BILLYFT - SPRICKOR I ANSLUTNING TILL LYFTARMARNAS INFÄSTNING

Tillverkare Intertech A/S

Typ Hugaard H225/H226/H227/H230/H231

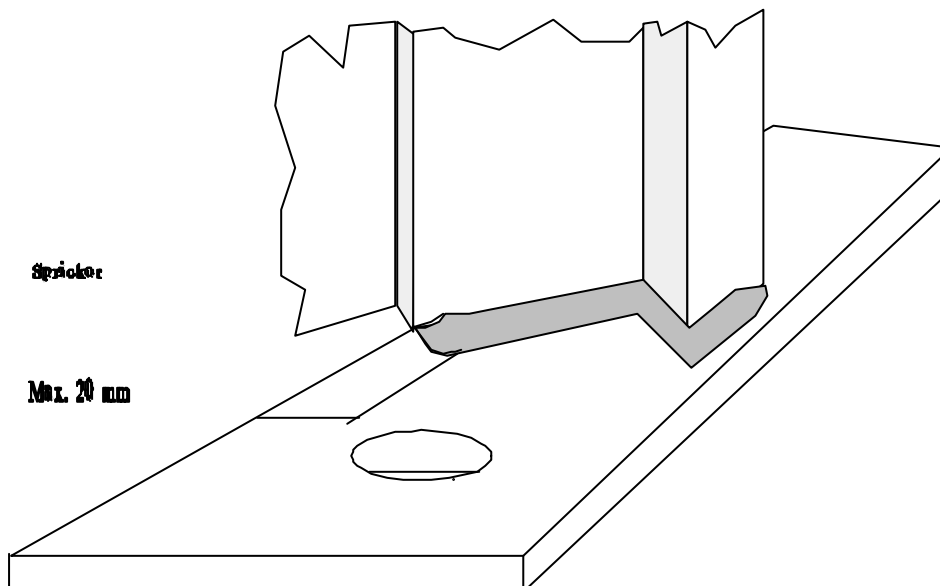
I samband med återkommande besiktning har sprickor upptäckts intill svetsar till lyftarmarnas infästnings punkter. Se bild.

Intertech A/S har meddelat att sprickor med längd upp till 20 mm kan accepteras. Om sprickorna blir längre än 20 mm bör lyftvagnen bytas.
